**Avis de la mission régionale
d'autorité environnementale
Hauts-de-France
sur le projet de parc éolien de Mont Benhaut
de la société Mont Benhaut
à La Ferté-Chevresis, Montigny-sur-Crécy et Pargny-les-Bois (02)
Avis en régularisation
d'un avis de l'autorité environnementale du 28 octobre 2016**

n°MRAe 2020-4985

Carte 1 : Présentation de l'installation du parc éolien autorisé (source : VENTS DU NORD, 2020)

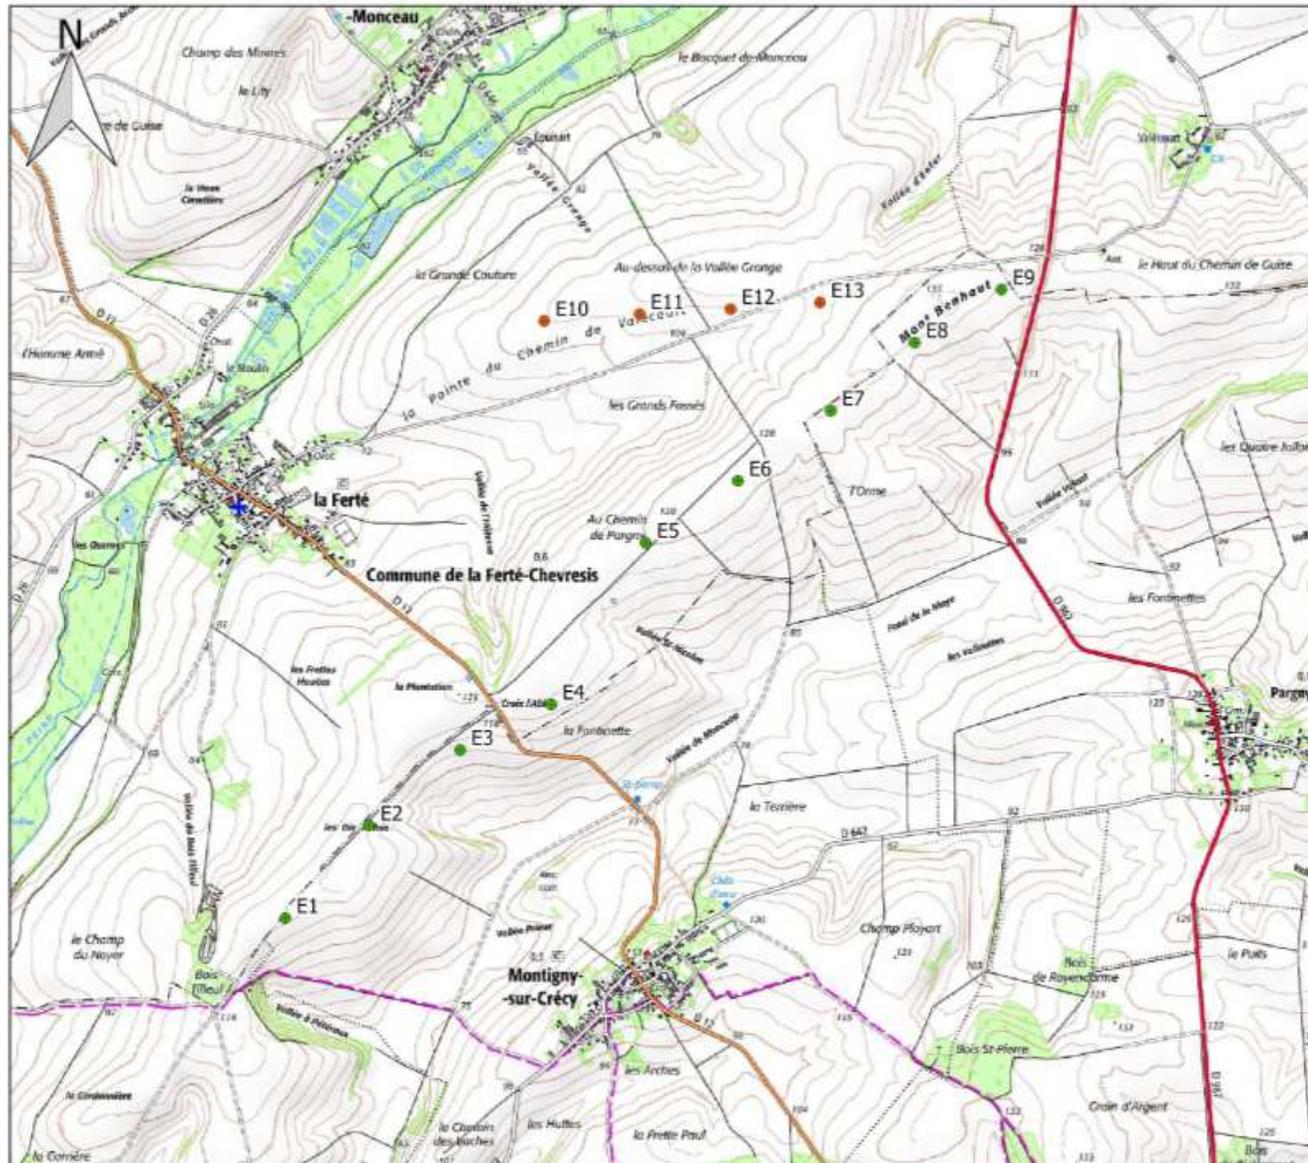
Un premier avis de l'autorité environnementale du 28 octobre 2016 a été publié. En 2017, au cours de l'enquête publique, le projet a été modifié. Afin de prendre en compte l'avis de la commune de Chevresis-Monceau et de certains de ces habitants, quatre éoliennes (E10, E11, E12 et E13) ont été supprimées par mesure de réduction d'impact.
